Keuringsverslag van een elektrische laagspanning- en zeer lage spanningsinstallatie

NIET CONFORM

Straatnaam Hof ter Lo
 Huisnummer 7
 Busnummer 43
 Postcode 2140
 Gemeente Borgerhout
 Land België

Type : appartement

Afbeelding schakel- en verdeelbord:

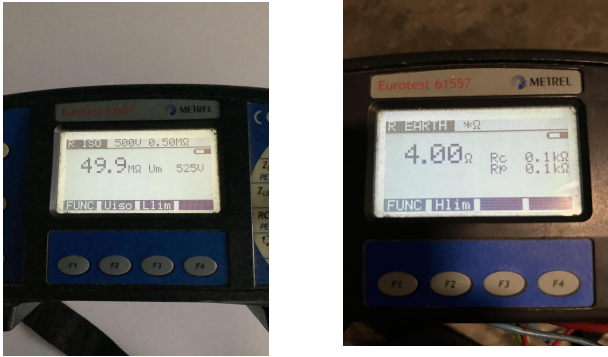
Aantal kringen	Curve	Bescherming IN (A)	(andere)	P	Sectie (mm²)
1	C	32		2	10
4	C	16		2	2,5
Visueel nazicht (algemeen)	OK	Directe aanraking	OK	Indirecte aanraking	NOK
Aansluitingen	NOK	schema in bijlage door Aceg vzw	NA		
Equipotentiale verbindingen	in afwachting	Doorsnede geleiders	OK		
Continuïteit	NOK	Verlichting / toestellen	OK

- I1.01 Eéndraadschema van de installatie is niet aanwezig. (Boek 1 Afdeling 2.12 - 2.13 en 3.1.2)
- I1.03 Situatieschema van de installatie is niet aanwezig. (Boek 1 Afdeling 2.12 - 2.13 en 3.1.2)

- I2.03 De continuïteit van equipotentiaalverbindingen en/of beschermingsgeleiders zijn niet gewaarborgd. (Boek 1 Onderafdeling 5.3.5.3.G. en 5.4.3.5)
- I4.08 De beschermingsgeleiders zijn niet verdeeld over de ganse installatie. (Boek 1 Onderafdeling 5.3.5.3.G. en 5.4.3.1.)

- I5.01 De aanduiding van de stroomkringen en/of apparatuur, aansluitklemmen, enz dient aangebracht of vervolledigd te worden. (Boek 1 Onderafdeling 3.1.3.1. en 3.1.3.3.A. en 5.1.6.1)

- I5.02 Elke elementaire stroombaan moet met een hoofdletter aangeduid worden. Elk lichtpunt, contactdoos, moeten genummerd worden in volgorde gezien vanaf de beschermingsinrichting tegen overstroom. (Boek 1 onderafdeling 3.1.2.1.)

- I5.14 De nominale spanning dient duidelijk vermeld te worden op een oordeelkundig gekozen plaats. (Boek 1 Onderafdeling 3.1.3.3.)
- I6.04 Een differentieelstroombeschermingsinrichting met een gevoeligheid van 30mA is te plaatsen voor installaties van badkamer, wasmachine, vaatwas, droogkast en/of gelijkaardige toestellen. Deze dient ondergeschikt te zijn aan de hoofddifferentieelstroombeschermingsinrichting (Boek 1 Onderafdeling 7.1.4.3. en 4.2.4.3.)

- N5 De verlichting is nog niet definitief geplaatst.
- Niet alle stopcontacten effectief geaard
- Maar 1 diff aanwezig in de installatie
